**Avis délibéré de la mission régionale d'autorité environnementale
sur le parc photovoltaïque au sol porté par la société Les Bruges
Solaire détenue par Monaco énergies renouvelables (MER) sur la
commune de La Bâtie-Rolland (26)**

Avis n° 2023-ARA-AP-1608

Avis délibéré le 21 novembre 2023

Illustration 3: Tracé du raccordement au poste source. Source : étude d'impact.

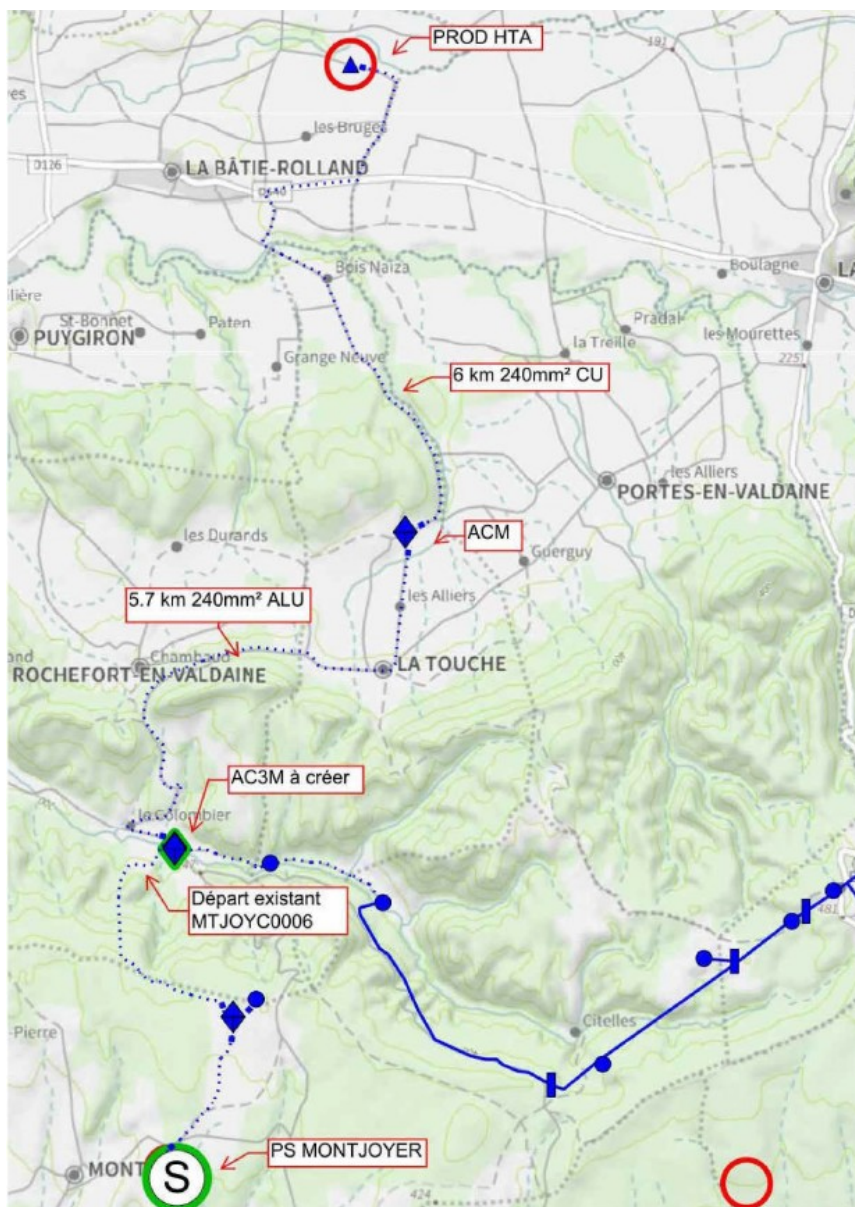
Le poste source pressenti est situé à 11,7 km au sud du site d'implantation sur la commune de Montjoyer⁴. Le dossier ne donne aucune précision sur la capacité du poste existant, sur d'éventuels travaux, au sein de ce poste ou pour en créer un autre,

L'Autorité environnementale recommande de décrire la capacité résiduelle du poste, les travaux éventuels sur le poste source ou sur celui à créer, fonctionnellement lié au projet et d'en évaluer les incidences et les mesures Eviter-Réduire-Compenser à mettre en œuvre.
